# ÚZEMNÍ PLÁN MĚSTA BRNA

Textová část odůvodnění Příloha č. 5  
kapitola 19

## VYHODNOCENÍ PŘIPOMÍNEK

**b) Veřejná projednání Návrhu ÚPmB z roku 2020 (červen)**

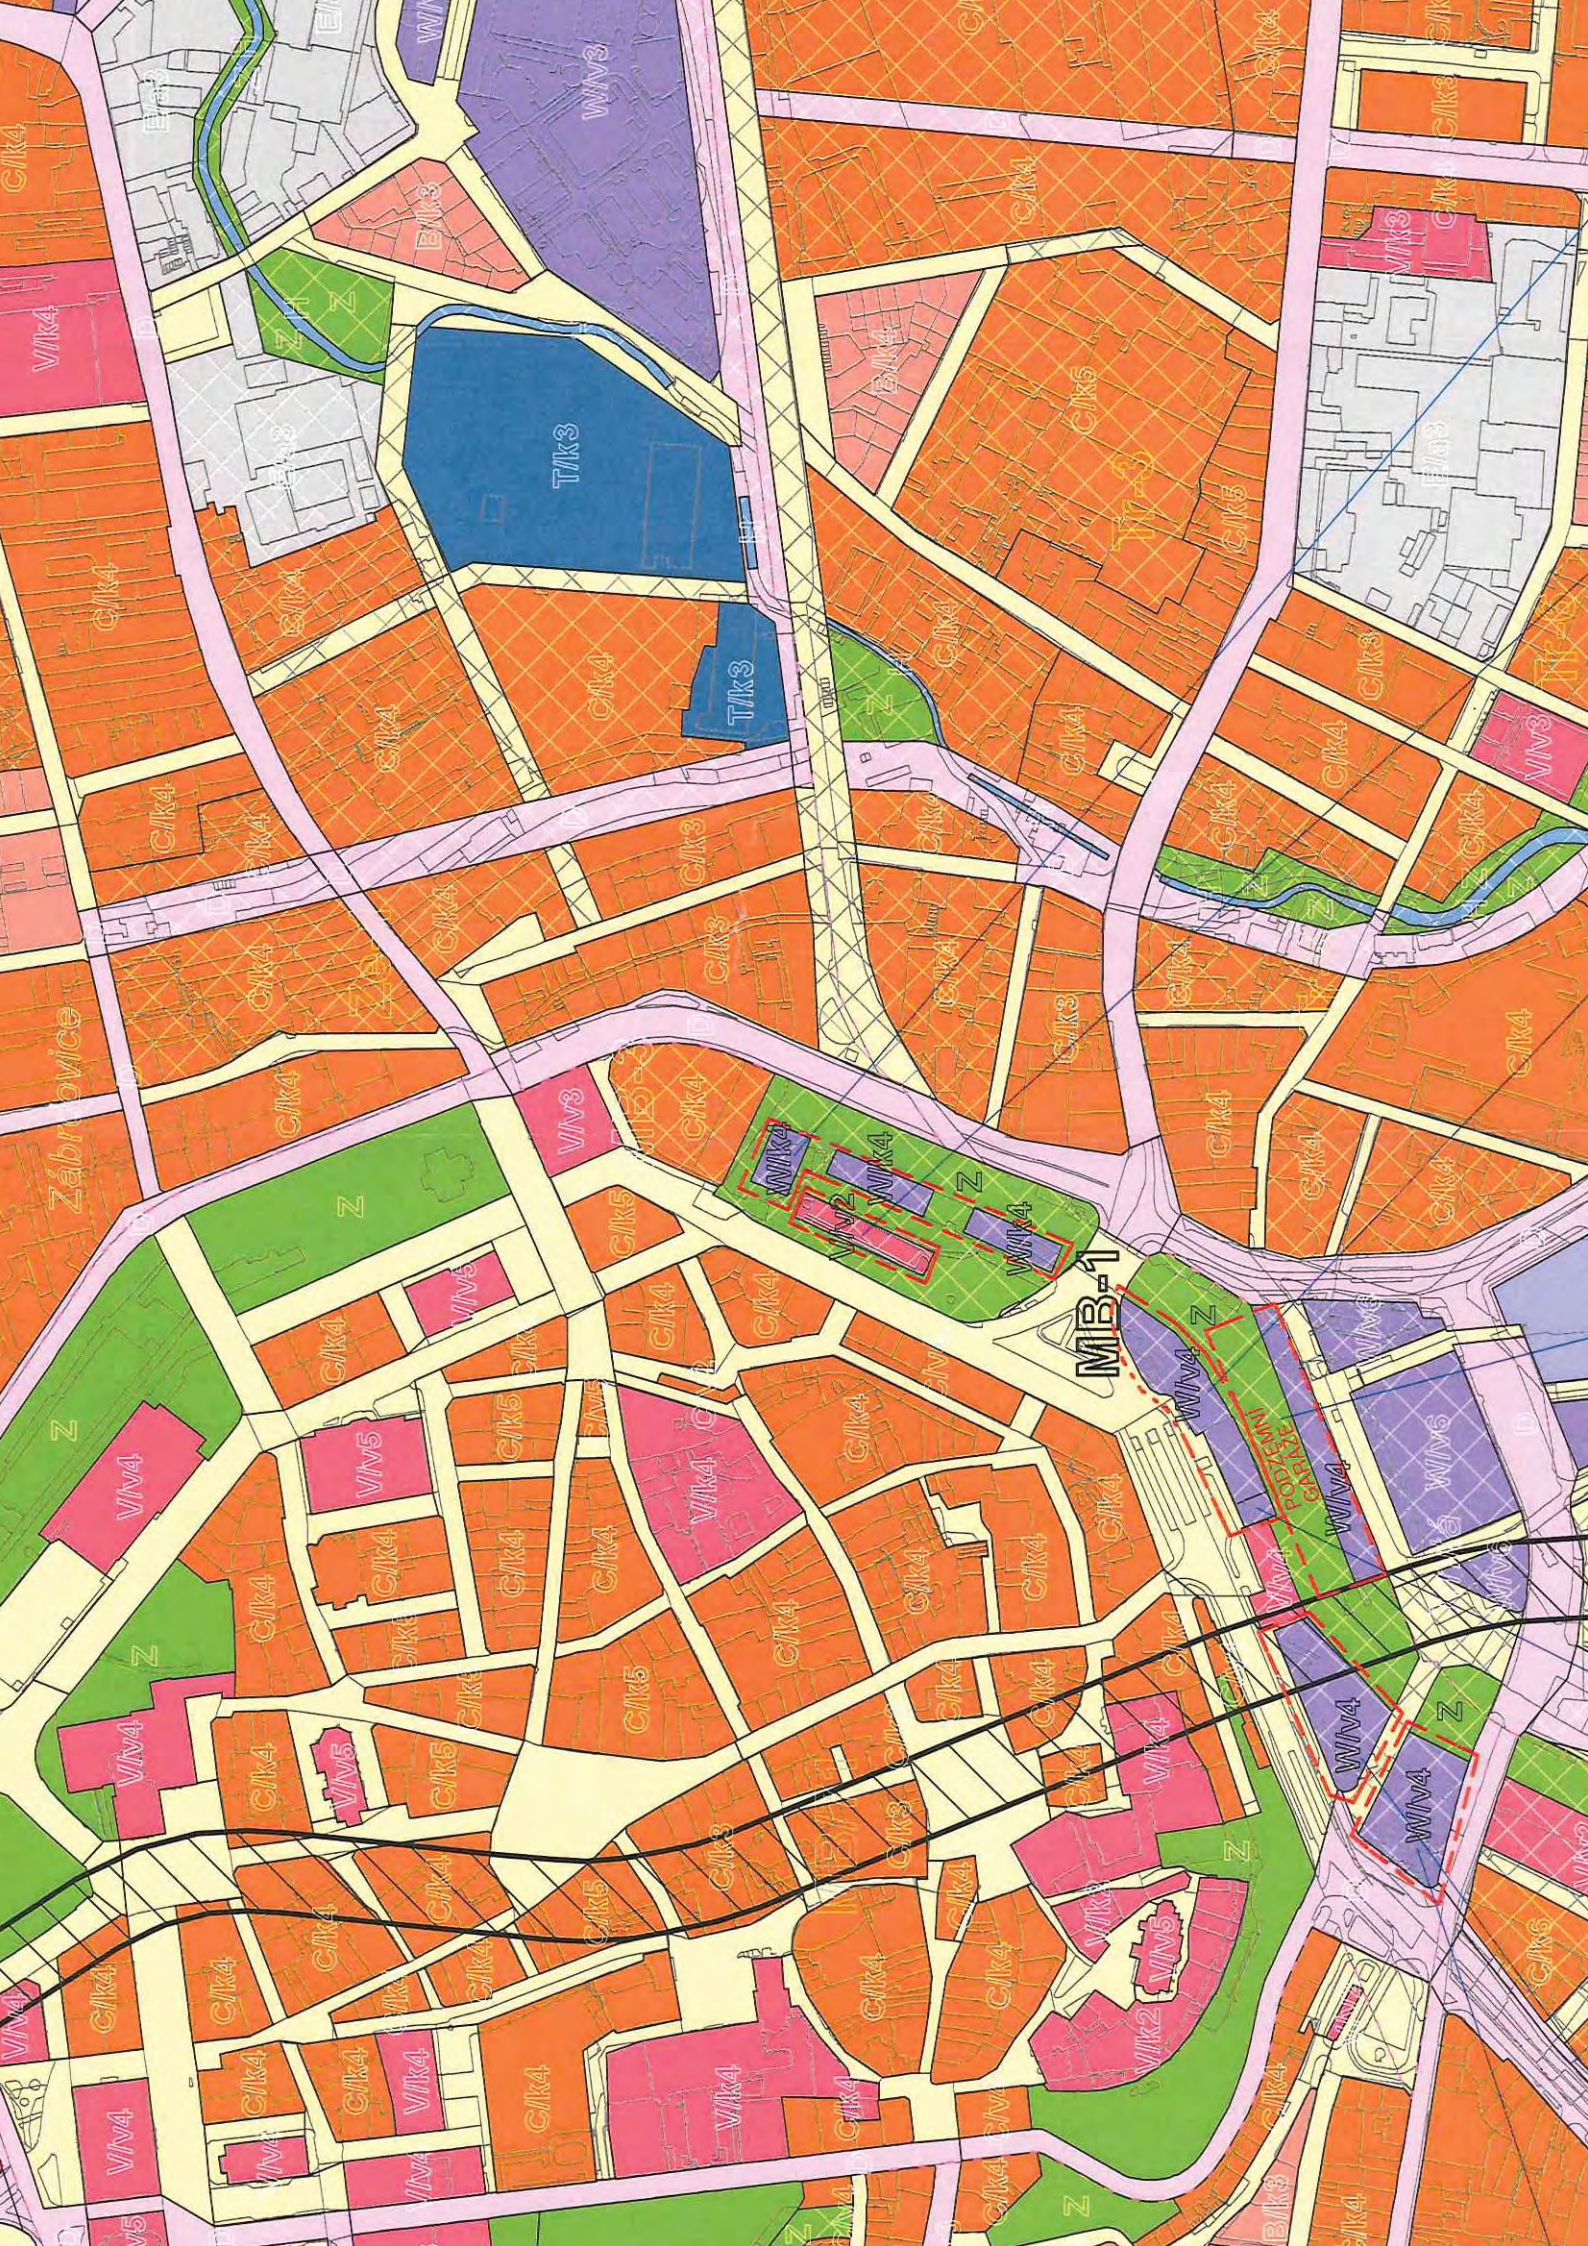
POŽADUJEME VLOŽENÍ ZASTAVITELNÉ PLOCHY KOMERČNÍ VYBAVENOSTI (W) PODOBLU ULICE NÁDRAŽNÍ, VLOŽENÍ PRÍSPĚJE K DOSTAVENÍ MESTSKÉHO BULVÁRU.

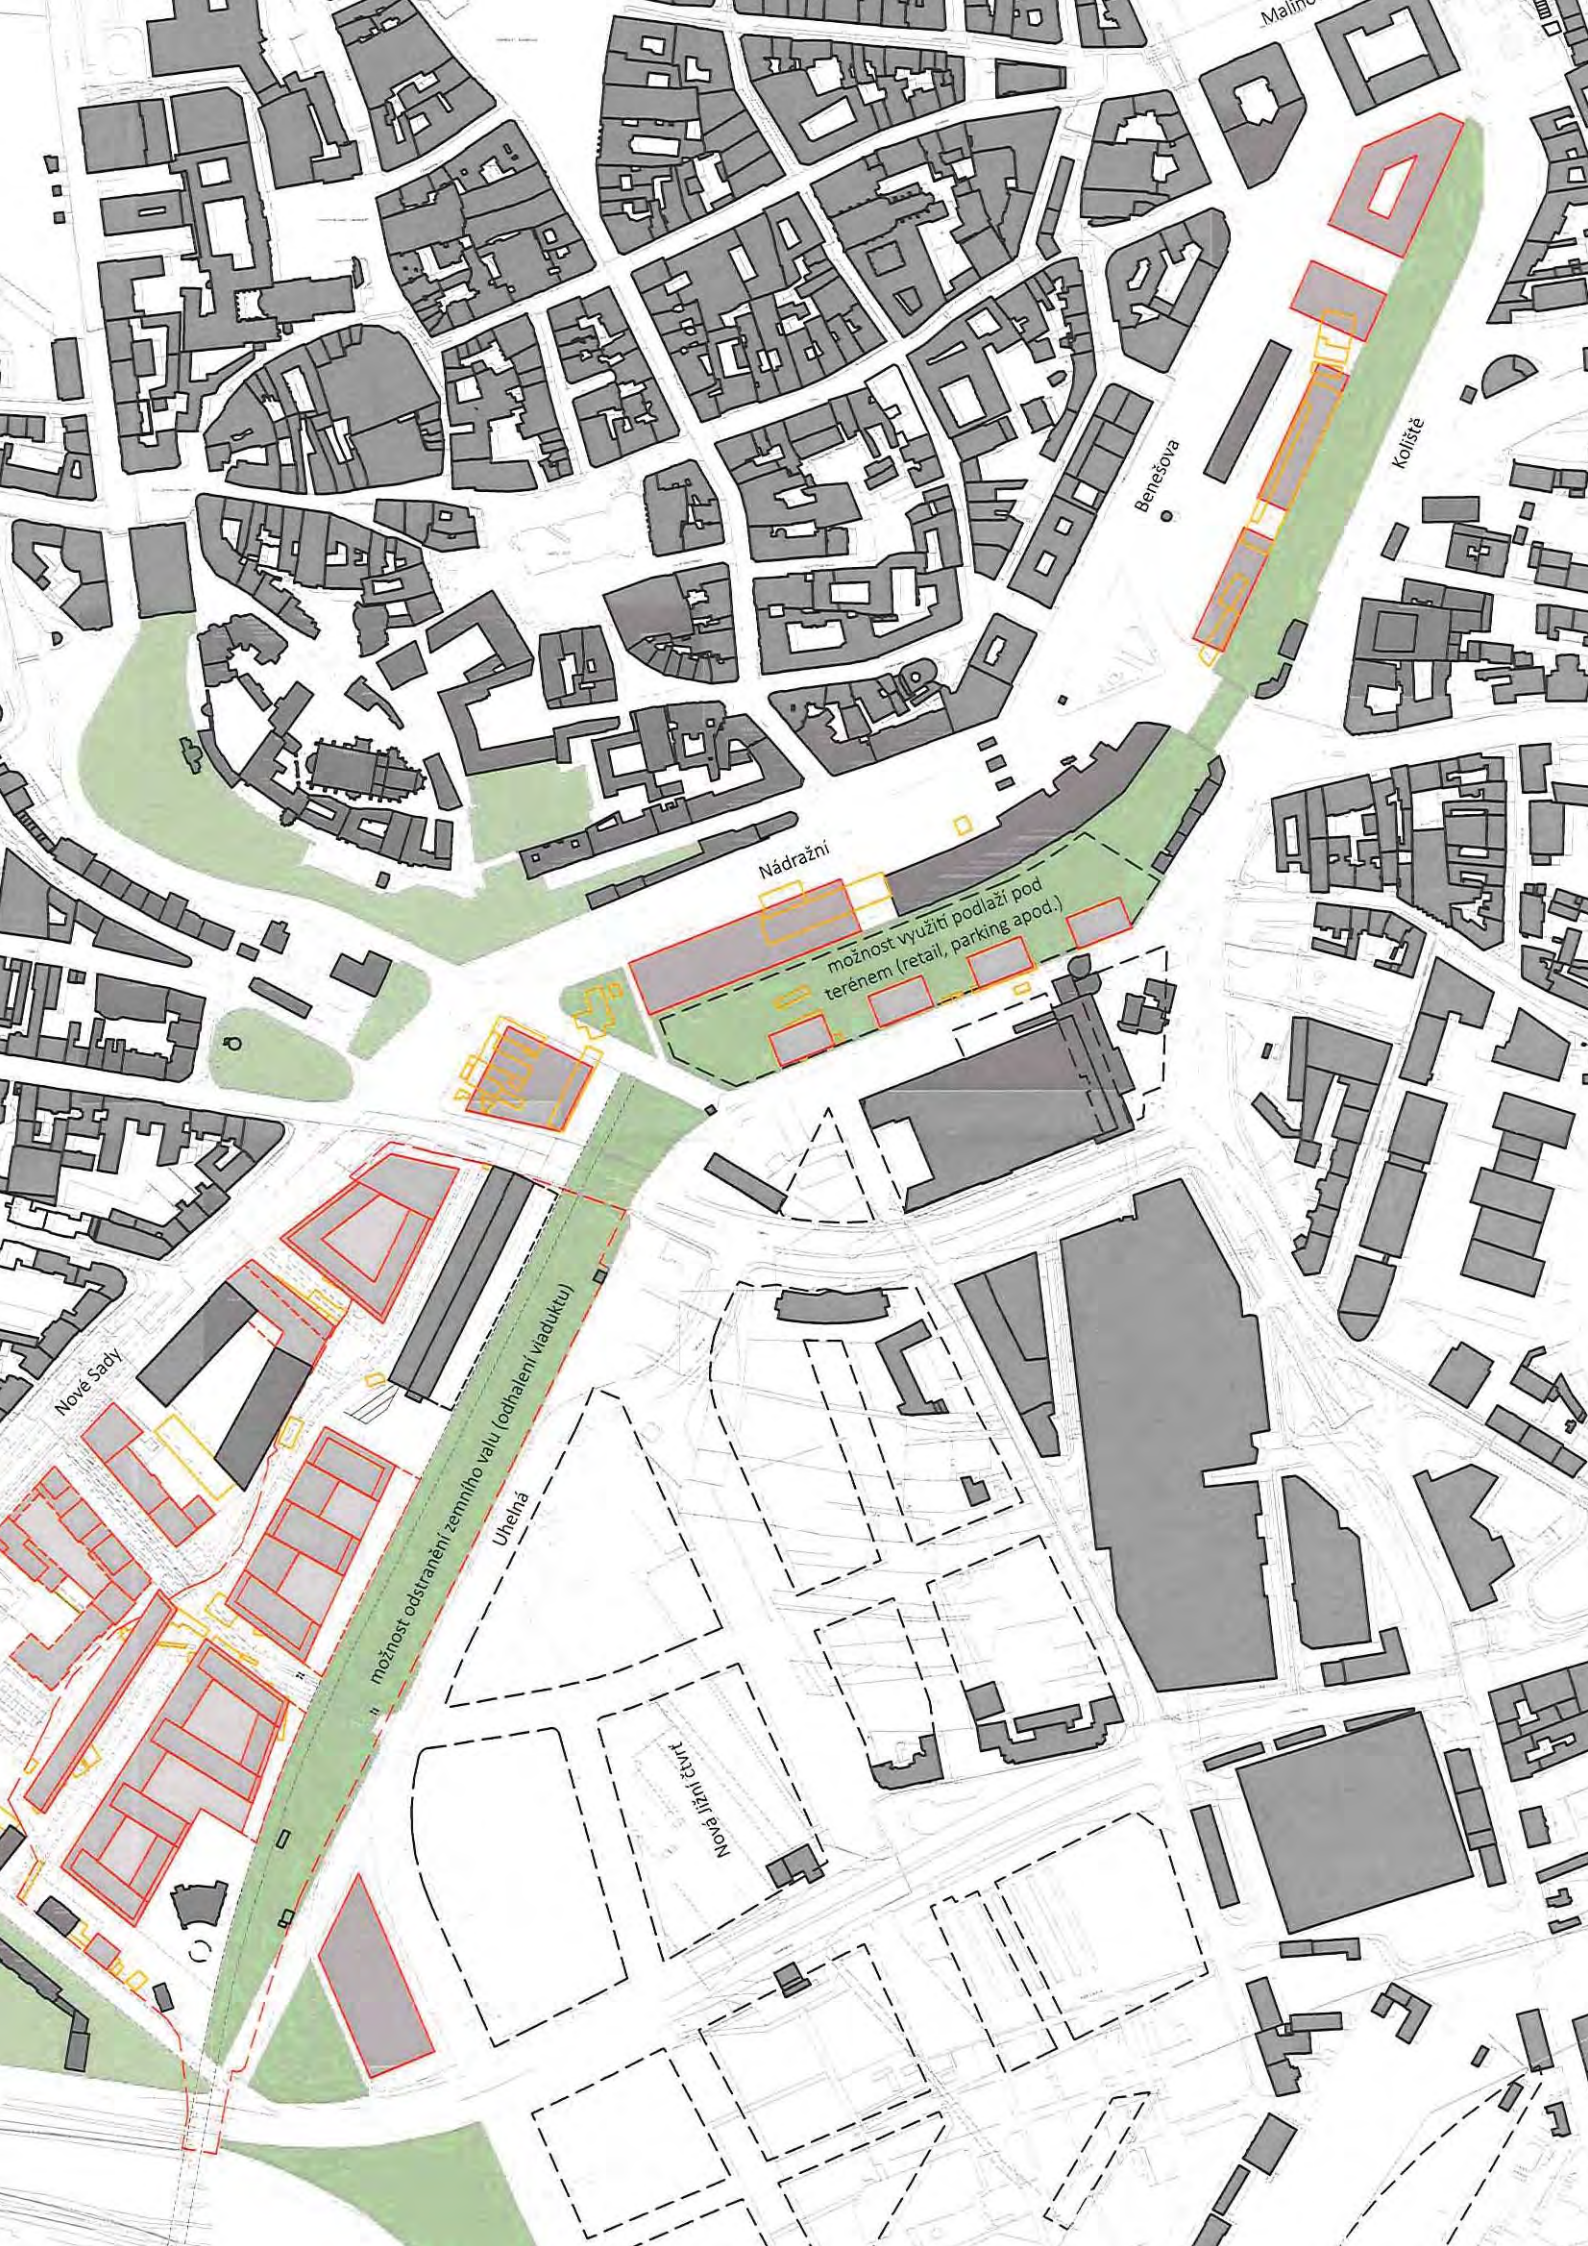
POŽADUJEME ZMENSENÍ NEBO ÚPLNÉ ODSTRANENÍ NAVRŽENÉ PROLIKY MEZI VYPRÁVNÍ BUDOVOU A POSTOUD.

POŽADUJEME ZACHOVANÍ MOŽNOSTI ZRIZENIE PODZEMNÉHO GARAZOVÉHO STANÍ POD ODNESNÍM KOLEJNÍM A VLOŽENÍ NOVE PLOCHY KOMERČNÍ VYBAVENOSTI (W).

POŽADUJEME ZMĚNU VYUŽITÍ VÝPRÁVNÍ PLOCHY KOMERČNÍ VYBAVENOSTI (W) NA PLOCHU KOMERČNÍ VYBAVENOSTI (W).

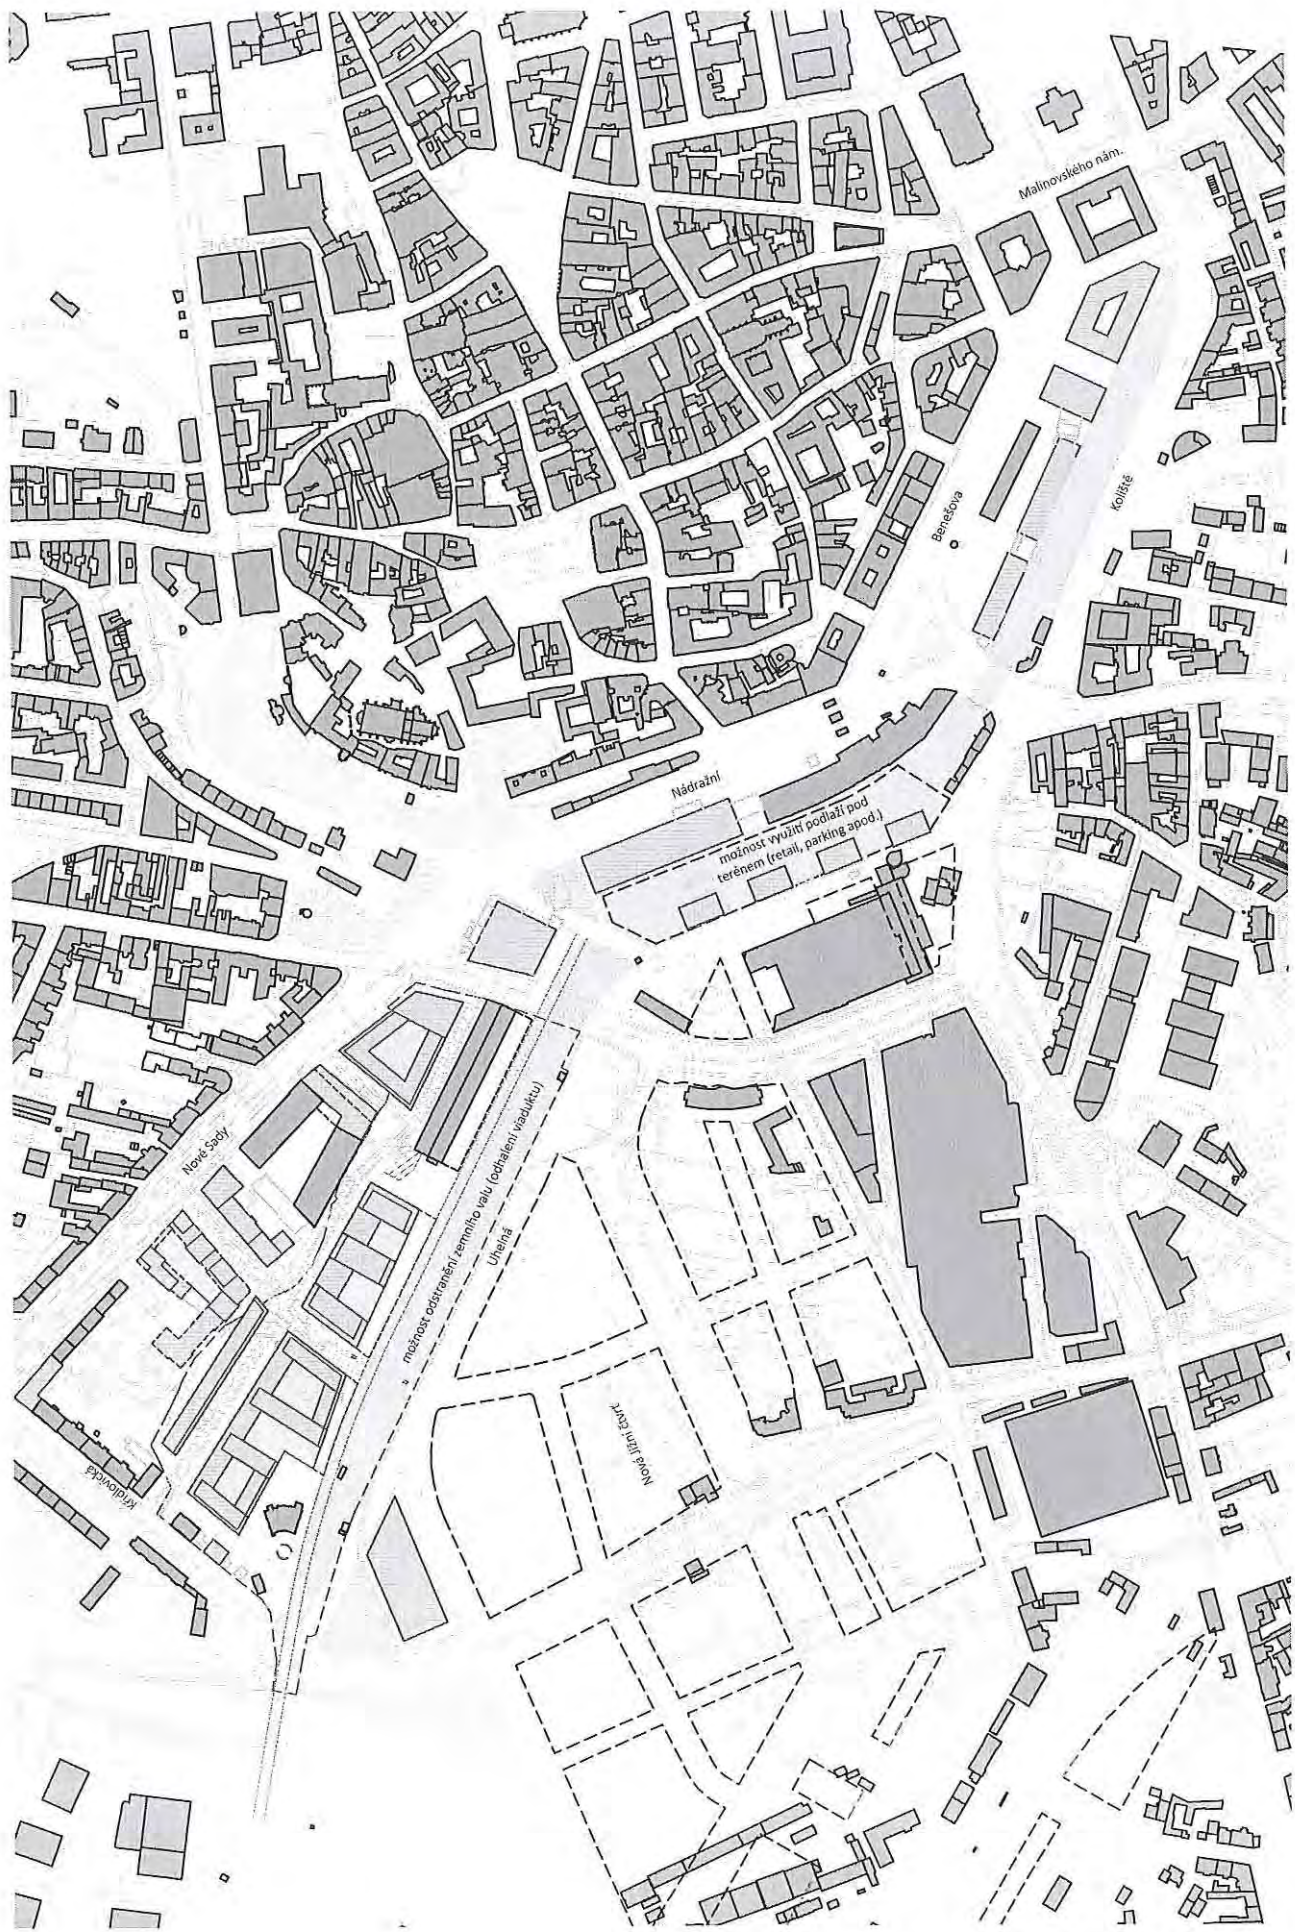
POŽADUJEME ZANESENÍ PLOCHY  
MĚSTSKÉ ZELENÉ (Z) NA MĚSTSKÉ POZEMKY,  
NIKOLIV POUZE NA POZEMKY SOUKROMÝCH  
VLASTNÍKŮ, DOJDE TÍM K PODPĚŘENÍ  
PLANOVANÉHO PASU VEŘEJNÉ ZELENÉ.

POŽADUJEME ZACHOVÁNÍ MOŽNOSTI  
ZRÍZENÍ PODZEMNÍHO GARAZOVÉHO  
STANÍ POD DNEŠNÍM KOLEJÍSTĚM A VLOŽENÍ  
NOVÉ PLOCHY KOMERČNÍ VYBAVENOSTI (W).

## NAVRHOVANÁ ZMĚNA

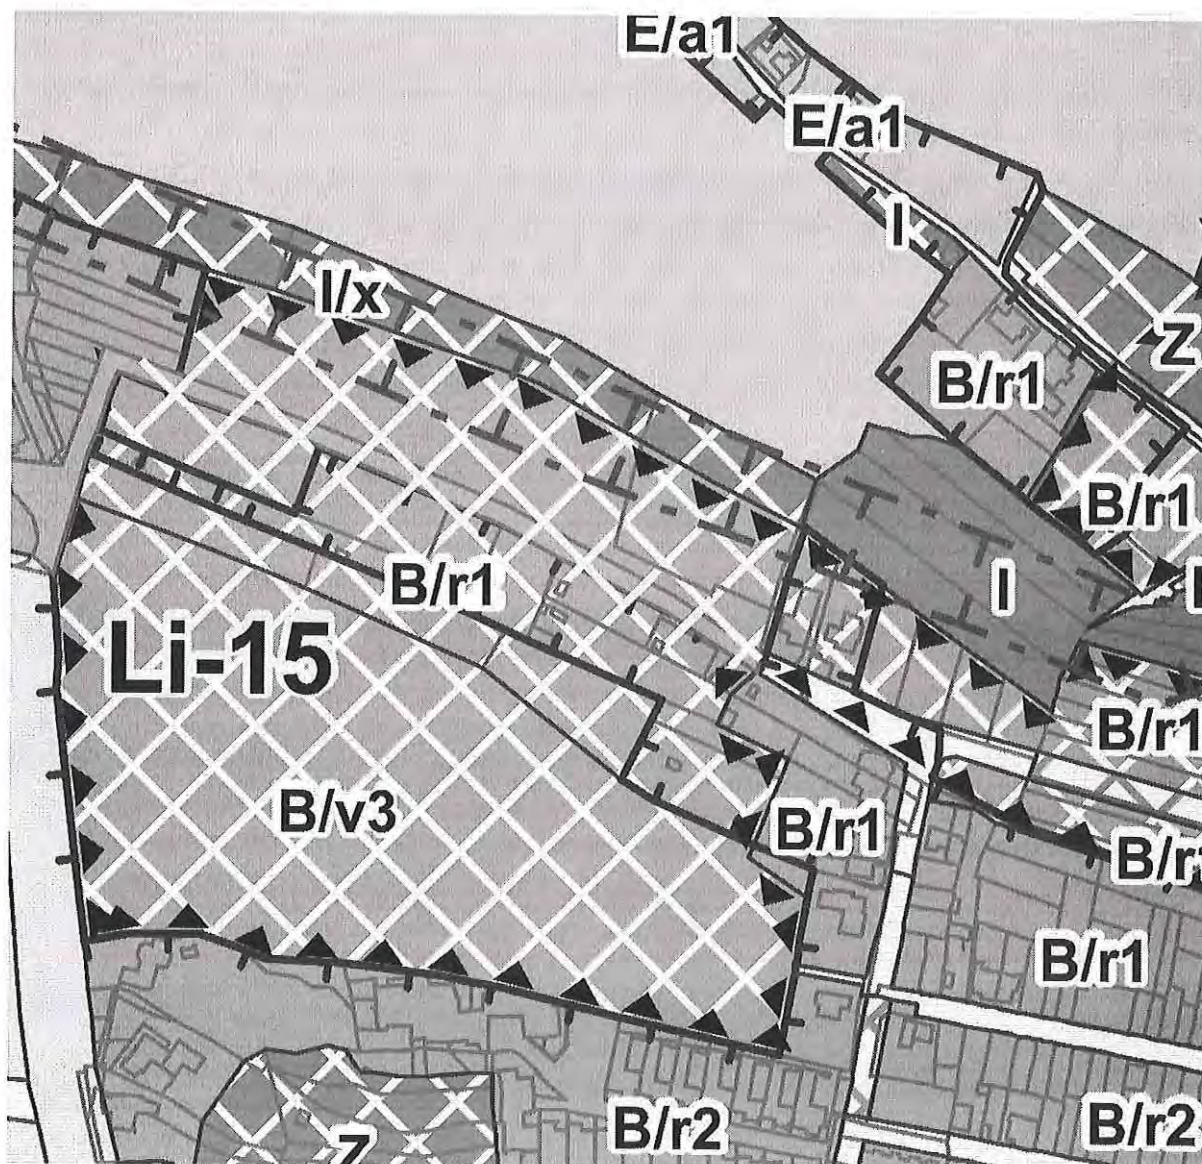
- Zcelení funkční plochy změn - zrušení dopravního propojení mezi ulicemi Novolíšeňská a Houbařská – identicky jako v současně platném Územním plánu
- Změna indexu výškové úrovně B/r2 v severní části plochy změn Li-15 na B/r1 – sjednocení výšky v celé lokalitě, rozvolnění zástavby směrem k lesu.
- Změna indexu výškové úrovně B/r2 ve východní části plochy změn Li-15 na B/r1 – sjednocení výšky v celé lokalitě, rozvolnění zástavby směrem k lesu.
- Změna indexu výškové úrovně B/v4 na B/v3 a doplnění dolní části lokality na B/r1
- Z karty lokality LI-15 vypustit požadavek na dopravní propojení ulic Novolíšeňská a Kubelíkova
